Saksframlegg

Saksnr.	Utval	Møtedato
240/25	Formannskapet	04.12.2025
098/25	Kommunestyret	18.12.2025

Høyring av søknad om å regulere Selsvatnet i Sunnfjord kommune, Vestland fylke

Fig.5: Prinsskisse dam

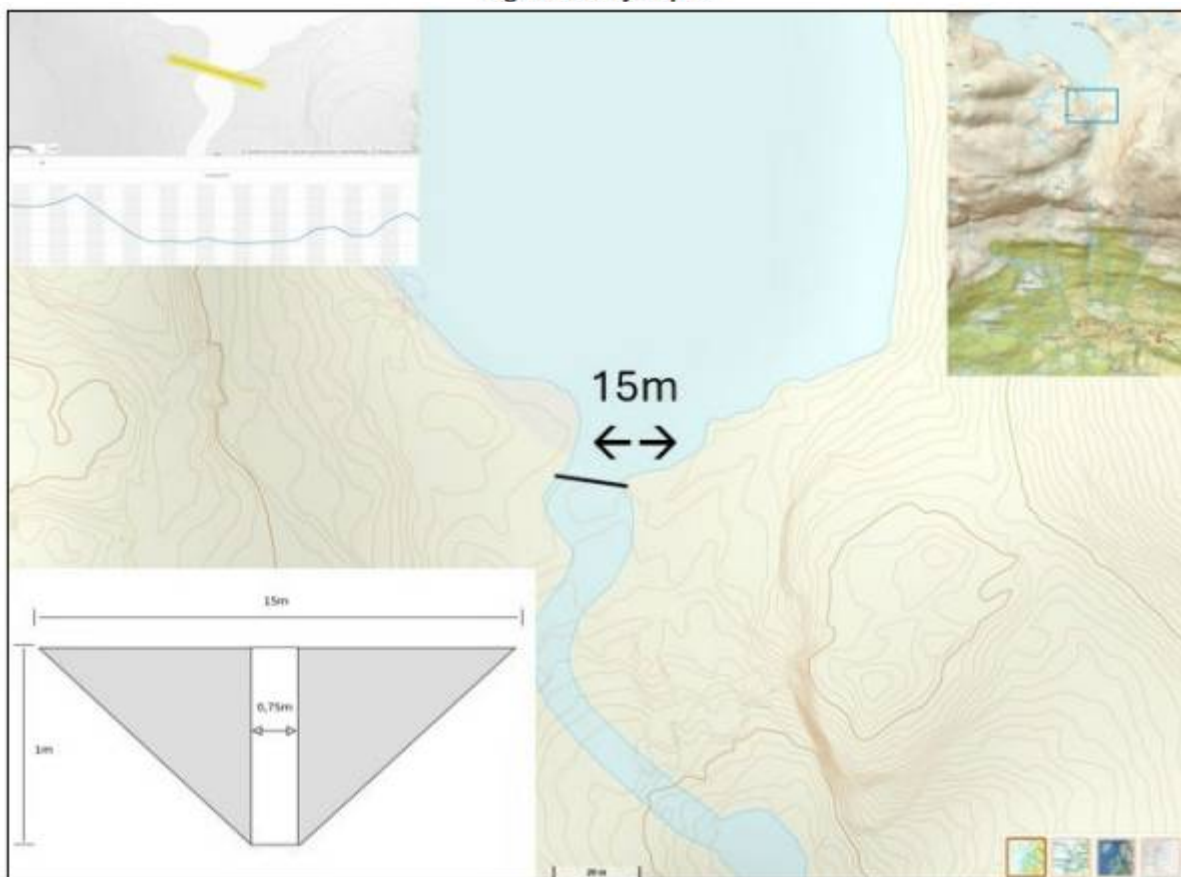
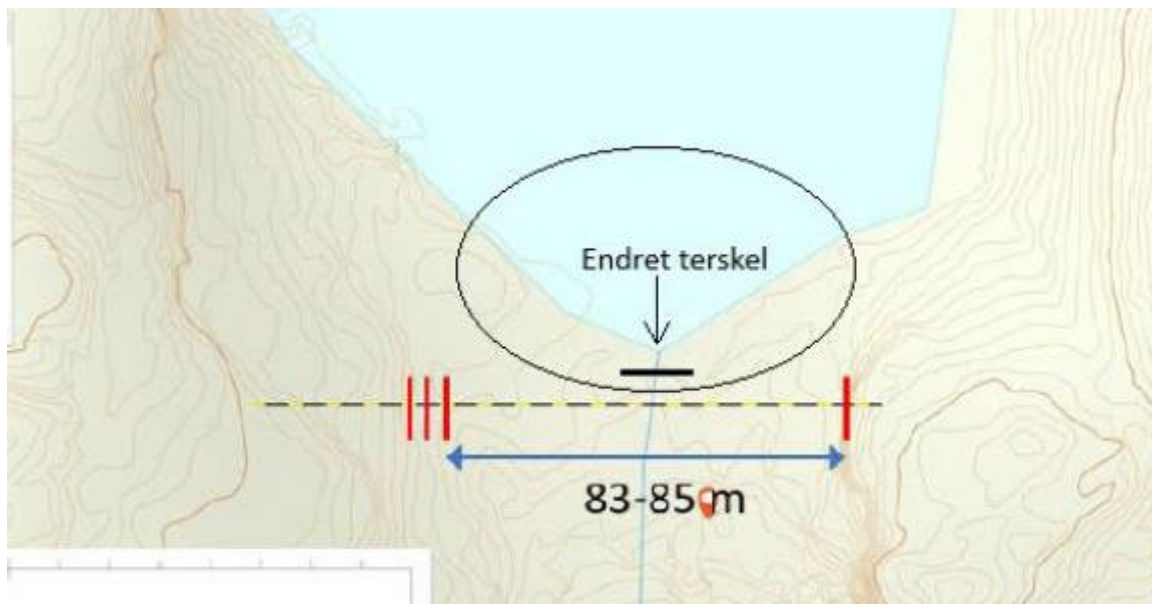
Kort oppsummert så er målet (som i opphavleg søknad) med reguleringa/utbygginga å utnytte flaumtap. I revidert plan for utbygging/regulering legg søkjar opp til å byggje ein terskel/dam på ca 15 m (med fast spalte) og då kunne regulere vannstanden ned med 1 m under naturleg vasstand (passiv regulering). Opphavleg søknad med større terskel/dam 80-85 m (aktiv regulering med luke) la opp til å kunne auke vasstanden med 1 m over naturleg vasstand.

Ny utforming av dammen (storleik og plassering) vil, som også søklar skriv, truleg berre bli visuelt synleg frå kort avstand. Regulering av vasstand (senking på 1 meter), vil bli synleg frå turområdet kring. Område Hestane har stor brukerfrekvens, stor symbolverdi og mange opplevelseskvalitetar.
